GROUPE CITOYEN DE LA PROMENADE DU SAULT

Mémoire – Juillet 2026

**Bureau d'audiences publiques
en environnement réfection du
mur de barrage Simon-Sicard**

Capture d'écran Hydro-Québec, vidéo promotionnel

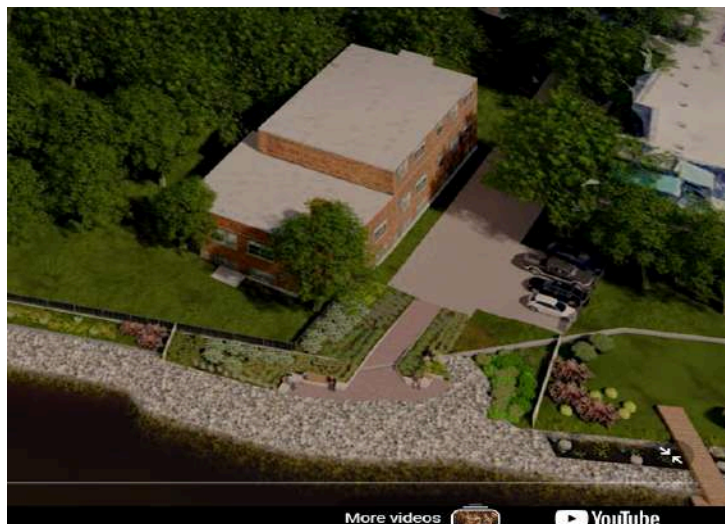
- En raison du courant, n'y aura-t-il pas amoncellement de déchets dans les fosses? Cela nous semble un mauvais endroit pour installer une fosse dans ce secteur. De plus, lors des travaux de la phase 1 derrière l'école Sophie-Barat, la situation n'était pas concluante au niveau de l'entretien. Quelles sont, cette fois, les garanties d'Hydro-Québec pour l'entretien des fosses et gabillons par exemple? Y-aura-t-il un programme d'entretien de 3 ans?
- Derrière l'Église de la Visitation, les gens circulent depuis longtemps sur la passerelle aménagée directement sur le barrage Simon-Sicard.

Placette rue du Fort-Lorette. (Photo: Amine Esseghir, JDV)

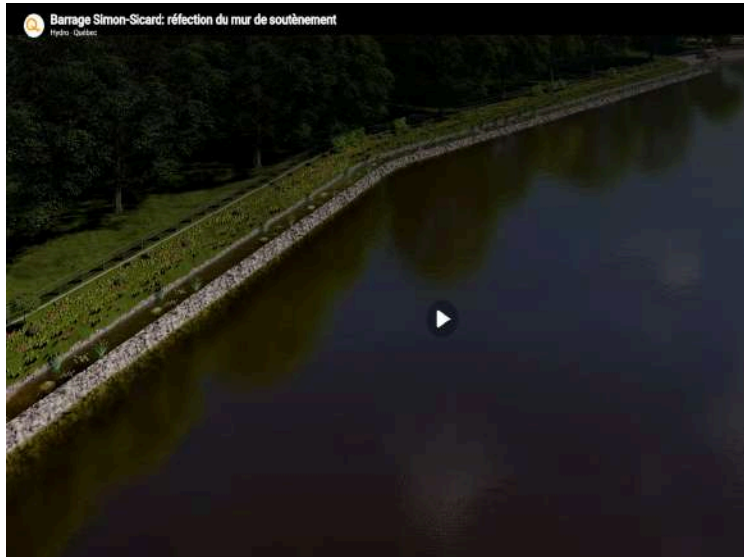
- Dans l'aménagement de l'espace au bout de la rue Fort-Lorette, le remblais est accessible devant la placette, sans clôture, et ce, sans accident depuis plus de 2 ans.

- Le remblais est suffisamment large pour accueillir une promenade. Si il y a faisabilité ici, pourquoi n'est-ce pas le cas partout?
- Quelle différence pour la sécurité de la population ici comparativement aux autres sections? N'est-ce pas une section soumise à la loi sur les barrages? Pourquoi cette section est-elle sécuritaire dans son état actuel et le reste des sections ne le seraient pas?
